Ilustración 1. Secciones actuales inconsistentes con las actualizaciones planteadas.

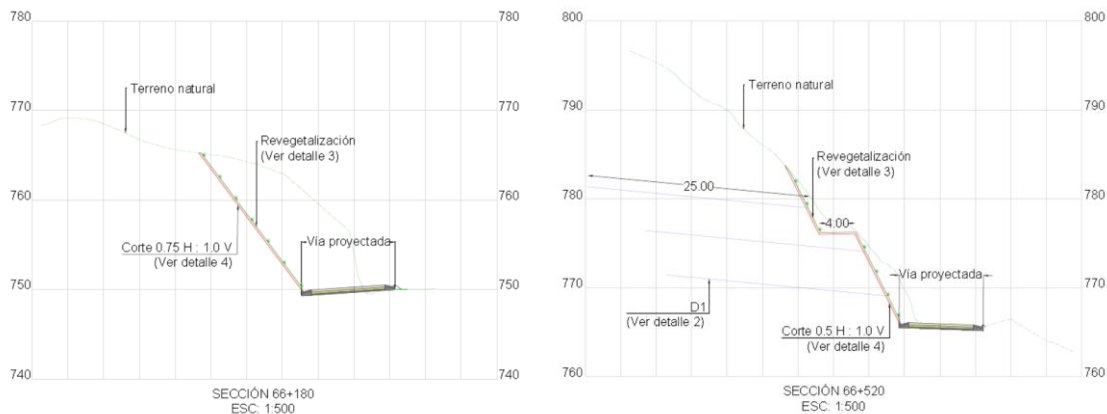
El concepto C21-M12-A25-TV07-M02-A25-F señala que los taludes inicialmente diseñados con pendiente 0.75H:1.0V fueron modificados en obra a 1.0H:1.0V.

- No se ha recibido versión actualizada del informe que incorpore esta nueva geometría.
- Los planos actualmente vigentes no reflejan la relación 1.0H:1.0V.
- No se evidencian los análisis de estabilidad asociados a dicha modificación.

Se solicita, por tanto, remitir:

- Análisis de estabilidad con la nueva pendiente adoptada.
- Verificación frente a los mecanismos de falla identificados (incluyendo falla planar).
- Actualización de planos constructivos y detalles.

Ilustración 2. Secciones con anclajes inclinados 20° - inconsistente con propuesta.

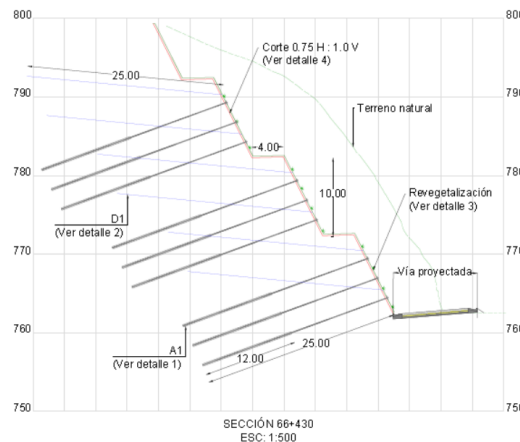
Adicionalmente, se observan los siguientes aspectos técnicos a ajustar:

- Inconsistencia entre la resistencia de la lechada indicada ($f'c = 28$ MPa) y el valor utilizado en verificaciones ($fck = 21$ MPa).
- Valor del módulo de elasticidad del acero reportado como 169 kPa, el cual debe revisarse (orden de magnitud inconsistente).
- Verificar coherencia entre inclinación de anclajes propuesta (15°) y lo representado en planos:
